Renault 1.4 16V (K4J) i 1.6 16V (K4M)
modeli sa klima uređajima

uporedni br. 82 00 833 541

Kanalisani kaiš

1

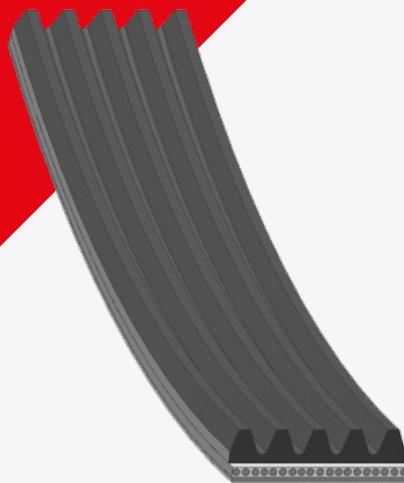
Kaiš stvara buku, brzo se haba i dolazi do pucanja.

Originalna verzija kanalisanog kaiša ima 6 rebara. Primena ovakvog kaiša može dovesti do brzog habanja oboda kao i do pucanja rebara kaiša (pogledajte sliku 1).

Renault je modifikovao kaiš. febi preporučuje korišćenje kaiša febi br. 28885 (uporedni br. 82 00 833 541). Nova verzija ima 5 rebara, dok sve remenice imaju 6 žlebova. Na taj način se sprečava prerano habanje i pucanje kaiša. Zahvaljujući novoj verziji smanjena je buka i produžen vek trajana kaiša.

Kaiš treba postaviti na žlebove tako da na remenici ostane slobodan unutrašnji žleb (pogledajte sliku 2).
